RELATÓRIO DA CASA DE MÁQUINAS
DE INCÊNDIO
CS078-2022-RCMI

STORZ
ENGENHARIA DE INSTALAÇÕES

O objetivo do presente relatório técnico é elucidar as atuais condições de operacionalidade da Casa de Máquina de Incêndio (C.M.I.), responsável pela pressurização dos Hidrantes da NUCLEP NUCLEBRÁS EQUIPAMENTOS PESADOS - ITAGUAÍ. A avaliação deste Relatório tem como objetivo relatar as adequações necessárias com vista à recuperação e recondicionamento da Casa de Máquina de Incêndio, dentro das Normas Técnicas aplicáveis e que a mesma apresente funcionamento adequado ao risco das operações da NUCLEP. Para tanto foi realizada uma visita técnica no complexo industrial entre os dias 08/11/2022 e 26/01/2023 pelo engenheiro Renan e o Projetista Israel a fim de, através de inspeção visual e instrumentada, definir as condições de operacionalidade, integridade e confiabilidade da Casa de Máquinas de Incêndio. O escopo deste Relatório Técnico é baseado no Contrato de Prestação de Serviços CS-078/2022, tendo como referência principal as demandas descritas no item 4 do mesmo.

Figura 6 – Pontos de iluminação na C.M.I.

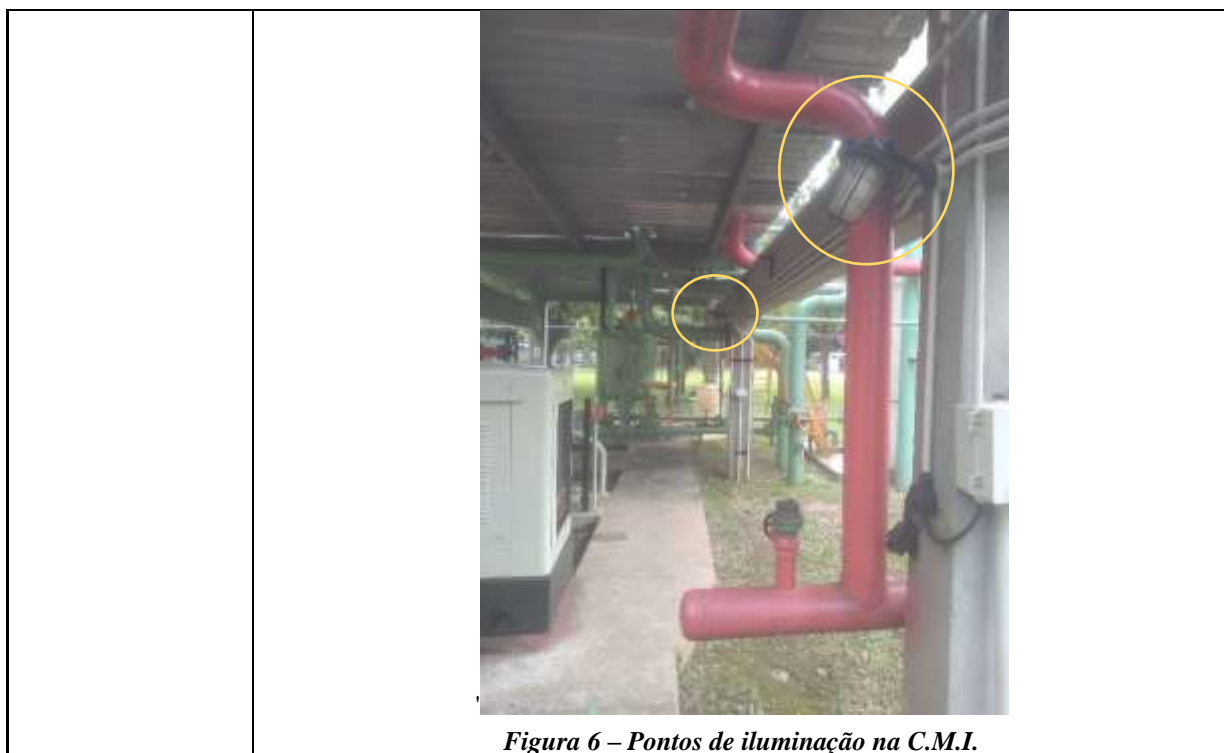
9. Item 5.8.8: Há pontos de luz no interior da CMI?		<input checked="" type="checkbox"/> CONFORME	<input type="checkbox"/> NÃO CONFORME
<input type="checkbox"/> NÃO APLICÁVEL <input checked="" type="checkbox"/> SIM <input type="checkbox"/> NÃO	Notas: A C.M.I. atualmente possui pontos de iluminação, conforme Figura 6, estando assim em conformidade.
